**INFORME DE HITO DE CONTROL
N° 009-2024-OCI/0456-SVC**

**“EJECUCIÓN DE LA OBRA “CONSTRUCCIÓN E
IMPLEMENTACIÓN DE UN COMPLEJO DEPORTIVO -
RECREACIONAL ENTRE LOS PARQUES 43, 45 Y 47
CERCADO, DISTRITO DE PARIÑAS, PROVINCIA DE
TALARA – PIURA”**

**HITO DE CONTROL N° 1 – ESTADO SITUACIONAL DE LA
OBRA AL 15 DE MAYO DE 2024**

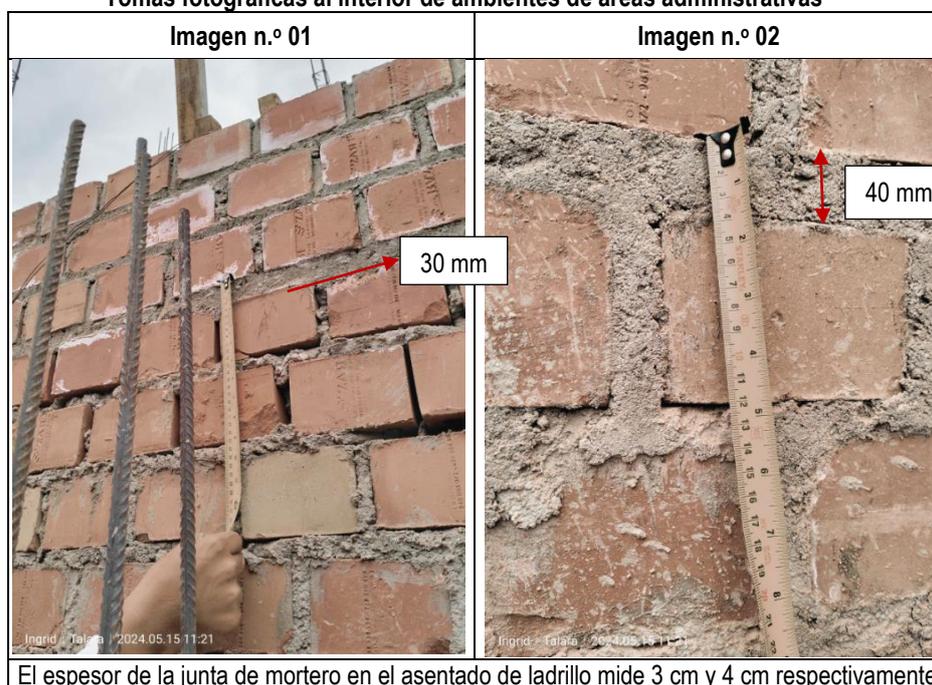
De la visita de inspección realizada por la comisión de control el 15 de mayo de 2024, se evidenciaron deficiencias constructivas durante la ejecución de la Obra relacionadas con la medida del asentado de muro de ladrillo, junta de unión en el asentado de ladrillo cuyo relleno de mezcla de mortero contiene espacios vacíos y, existencia de muros asentados que en la superficie del ladrillo contiene manchas blancas; contraviniendo lo establecido en el Reglamento Nacional de Edificaciones aprobado con Decreto Supremo n.º 011-2006-VIVIENDA de 5 de marzo de 2006, en adelante el Reglamento de Edificaciones; así como también se verificó, falta de orden, de limpieza y de señalización de seguridad y salud en el trabajo; inobservando lo dispuesto en la Norma G.050. Seguridad durante la construcción, modificada con Decreto Supremo n.º 010-2009-VIVIENDA, publicado el 9 de mayo de 2009.
